Příloha č.2

Soupis zjištěných závad – fotodokumentace – část 3

Objekt „E“

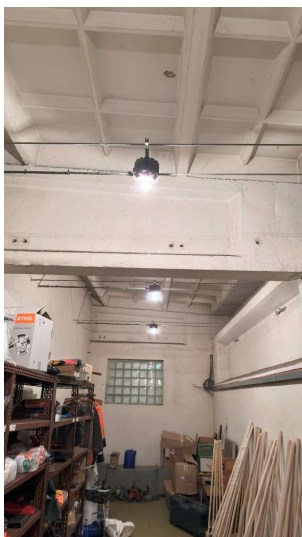
59) 2NP, sklad MK – chybí kryty svítidel - je v rozporu s ČSN EN 61140 ed.3:2016, čl.5.2.3

výměna svítidel

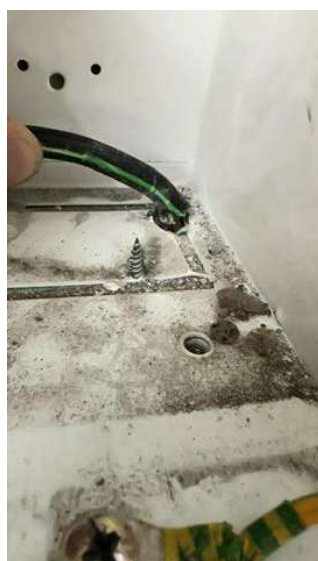
- 70) Zásuvková skříň ZS1.1 – zásuvka 400V 63A – chybí krytka - je v rozporu s ČSN EN 61140 ed.3:2016, čl.5.2.3

dodávka krytky

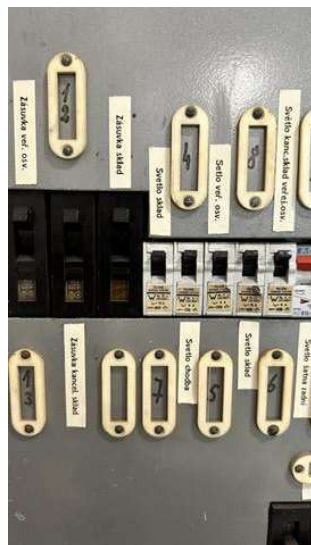
- 91) Zásuvková skříň ZS2.10 soust. – chybí krytka zásuvky 400V 63A - je v rozporu s ČSN EN 61140 ed.3:2016, čl.5.2.3
